dot. postępowania o udzielenie zamówienia publicznego pn.: **"Przebudowa skrzyżowania ulic: Krakowskiej z Abstorskich i Gwardzistów stanowiących dojazd do estakady w ciągu DK79"**.

Informuję, iż do zamawiającego wpłynęły pytania dotyczące postanowień specyfikacji warunków zamówienia (SWZ). Na podstawie art. 284 ust. 2 ustawy z dnia 11 września 2019r. Prawo zamówień publicznych (tekst jedn. Dz.U. z 2023r., poz. 1605 ze zm.) (Pzp), przekazuję stosowne wyjaśnienia.

ZPU.271.1.10.2024

Konstrukcję zjazdu należy przyjąć zgodnie z dokumentacją Ekkom: 8. Konstrukcja zjazdu o nawierzchni z kruszywa łamanego, Rysunek B.D.4.3 Przekroje typowe.

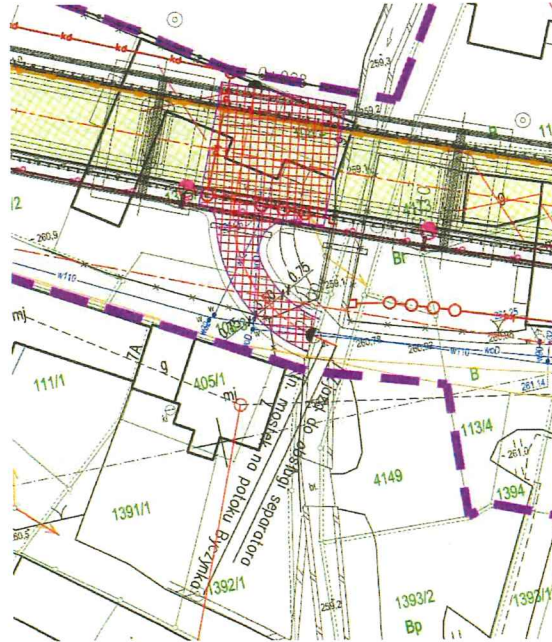
Pytanie 4: Załącznik nr 1 do SWZ – pkt 6. Proszę o udostępnienie szerszych informacji odnośnie wykonywanego zjazdu. Jaka jest powierzchnia i konstrukcja? Proszę o załączenie rysunku szczegółowego.

Odpowiedź: Należy wykonać zjazd zgodnie z dokumentacją EKKOM. Poniżej szczegół zjazdu:

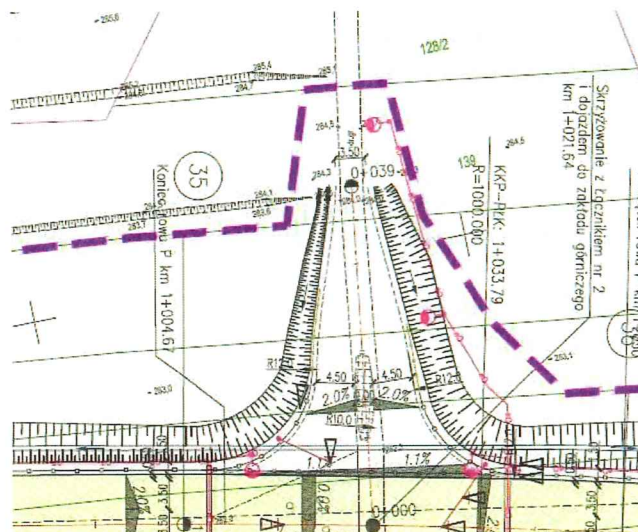
Załącznik nr 1 do SWZ – pkt 11. Proszę o podanie przybliżonej powierzchni warstwy ściernalnej do wykonania.

Odpowiedź: Należy przyjąć powierzchnię wynikającą z dokumentacji Ekkom Sp. Z o.o.

Poniżej wyciąg z w/w dokumentacji:
